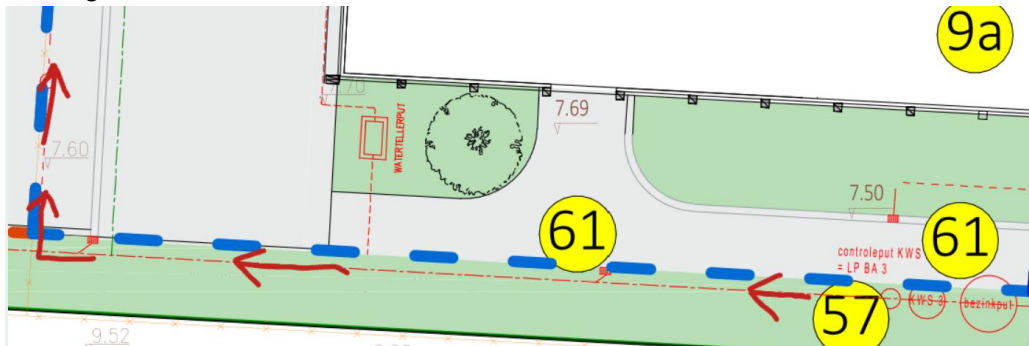
- b) **De lozingspunten van zowel het bedrijfsafvalwater, huishoudelijk afvalwater als niet-verontreinigd hemelwater op het naastliggend terrein van Sarpi Remediation, waarlangs gezamenlijk geloosd wordt.**

Uit rioleringsonderzoek en contact met Sarpi Remediation blijkt dat er geen afwatering is vanuit Veolia Environmental Services BE NV naar Sarpi. De uitloop van KWS 3 loopt via een controleput naar de bedrijfsafvalwaterriolering van Veolia richting Moervaart, en niet richting Sarpi.

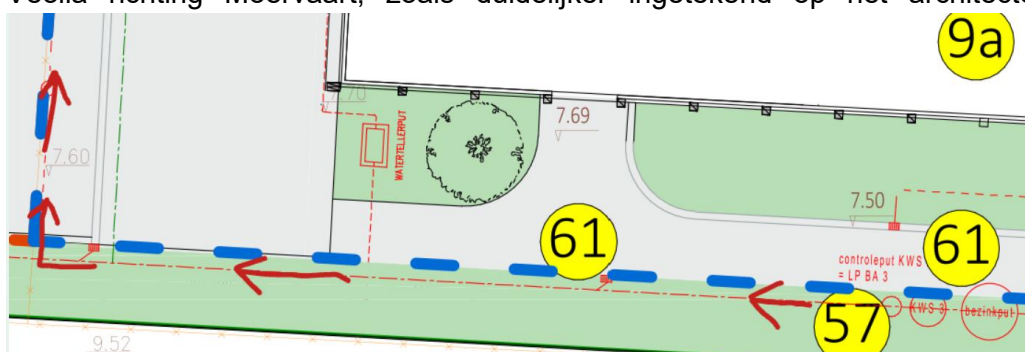
- d) **Het deel huishoudelijk afvalwater is niet opgenomen op het plan. Dit dient aangeduid te worden, inclusief de IBA en het lozingspunt (controleput).**

Het huishoudelijk afvalwater van de sanitaire installaties en de IBA zijn nu duidelijk aangeduid op het architectenplan. De overloop van de IBA komt terecht in het niet-verontreinigd hemelwater. De IBA is gelegen ter hoogte van poort 5.

Het lozingspunt ligt op de hoek van het gebouw.

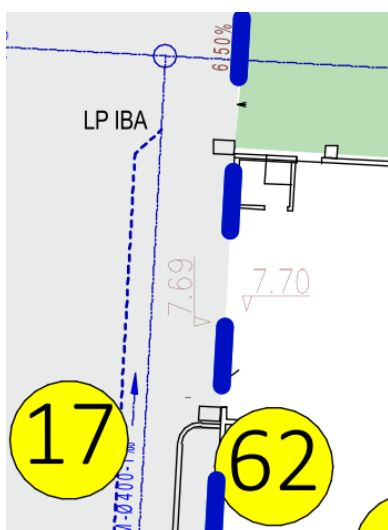
- f) **Er wordt aangegeven dat het terrein van Veolia Environmental Services BE ± 28.500 m<sup>2</sup> groot is. Ongeveer een derde hiervan bestaat uit een loods met verharding rond en een ander derde hiervan bestaat uit de twee buitenterreinen (noord en zuid). Er is echter nog een stuk terrein dat op het rioleringsplan ingetekend staat als verhard, maar waar geen riolering ingetekend is. Aan de hand van de luchtfoto van Google**

**Maps lijken hier ook containers opgesteld te staan. Dit deel van het terrein dient verduidelijkt te worden, inclusief de afwatering ervan.**

Dit deel van het terrein is inderdaad een stockageplaats voor lege afzetcontainers. De ondergrond hier bestaat uit steenslag. Het terrein is hier niet verhard. Dit werd duidelijker aangeduid op het aangepaste architectenplan. In dit deel van het terrein is er geen riolering aanwezig, de afwatering gebeurt op natuurlijke wijze via infiltratie.

Er worden geen afvalstoffen opgeslagen in de containers, het gaat enkel over het stockeren van lege containers.
